#### Schema 4, Vorschlag B:

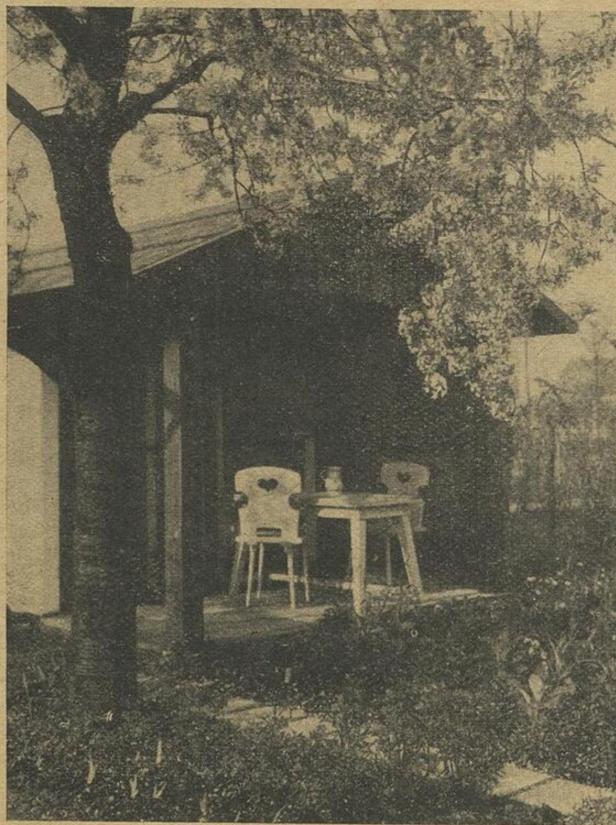
Zu Nr. 9: wie zu Nr. 2.

Zu Nr. 11: Die Besonnung des Tagesraumes ist bei den nach Osten gerichteten Fenstern wenig günstig. Besserung könnte auch hier die Zusammenlegung von Veranda und Tagesraum schaffen.
